改善箇所説明図 (G40A3 の例)

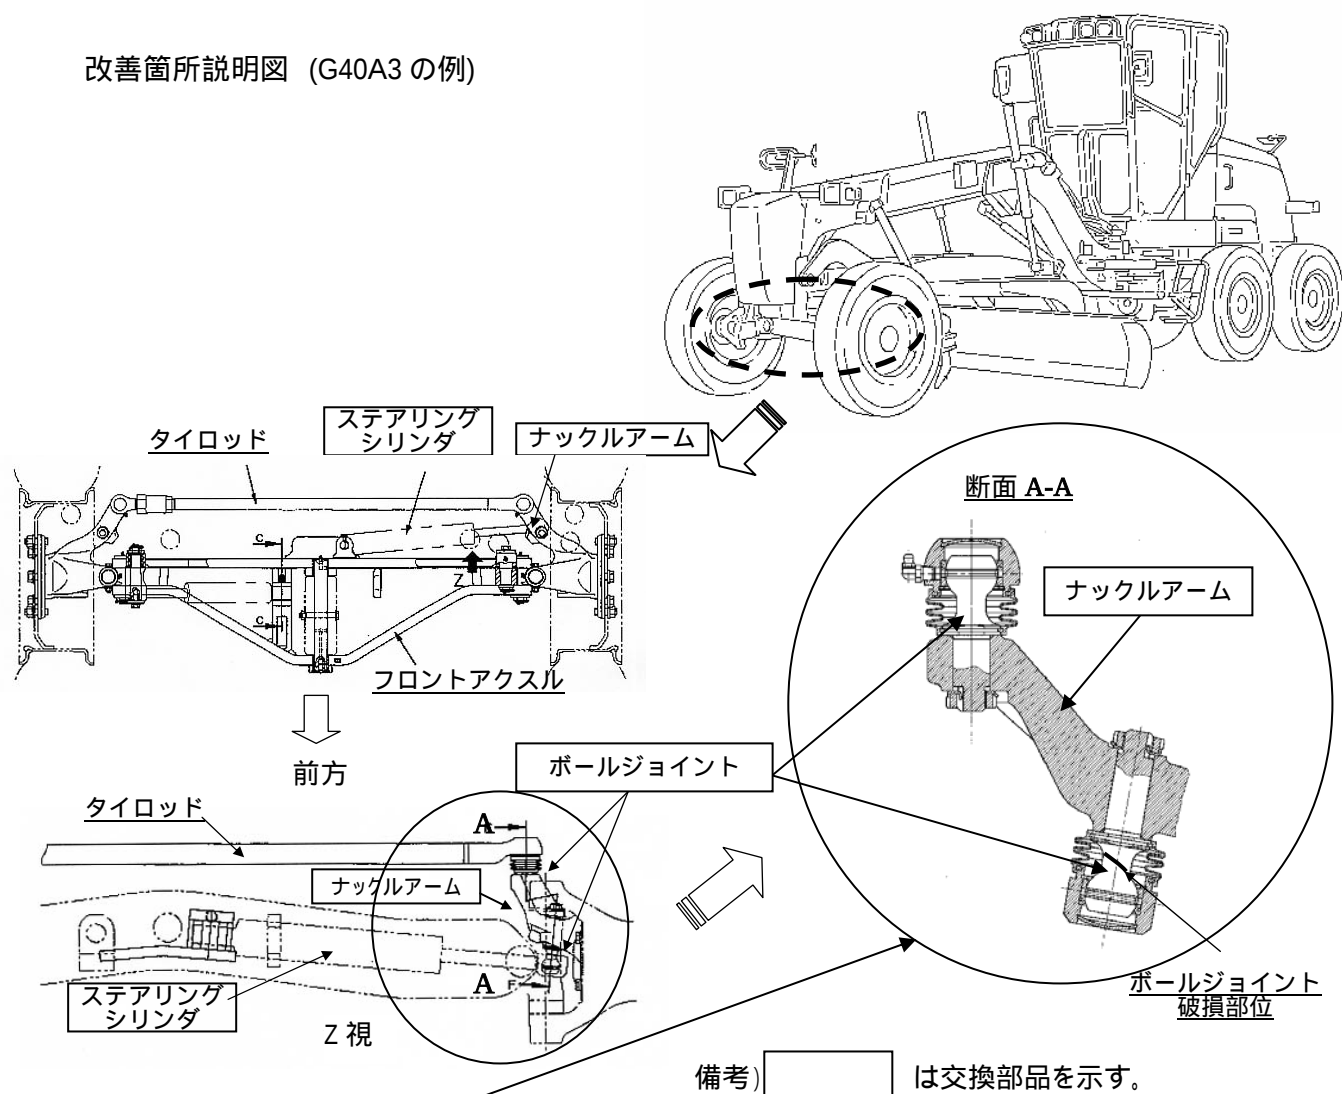
かじ取り装置において、ナックルアームとステアリングシリンダ又はタイロッドを連結するボールジョイントの取付け部の強度が不足しているため、作業中の衝撃等の過大な負荷が繰返し作用することにより、当該ボールジョイントを取付けるナットまたはボルトがゆるむものがある。そのため、そのままの状態で使用を続けると、最悪の場合、ボールジョイントが脱落し操舵ができなくなるおそれがある。

かじ取り装置において、ナックルアームとステアリングシリンダを連結するボールジョイントの強度が不足しているため、最大操舵等の負荷の高い操舵を頻繁に繰返すと、当該ボールジョイントに亀裂が発生するものがある。そのため、そのままの状態で使用を続けると当該ボールジョイントの付け根部が破損し、操舵ができなくなるおそれがある。

全車両、ボールジョイント、ナックルアーム及びステアリングシリンダを交換する。

なお、対策品の供給に時間を要することから、当面の暫定処置として全ての使用者に不具合の内容を通知して、長期間使用している車両よりナックルアームの摩耗及びボールジョイントの亀裂を点検し、異常が認められる車両は対策品と交換し、異常のない車両は後日対策品と交換する。

ボールジョイントの取付けナット部に白色ペイントを塗布する。
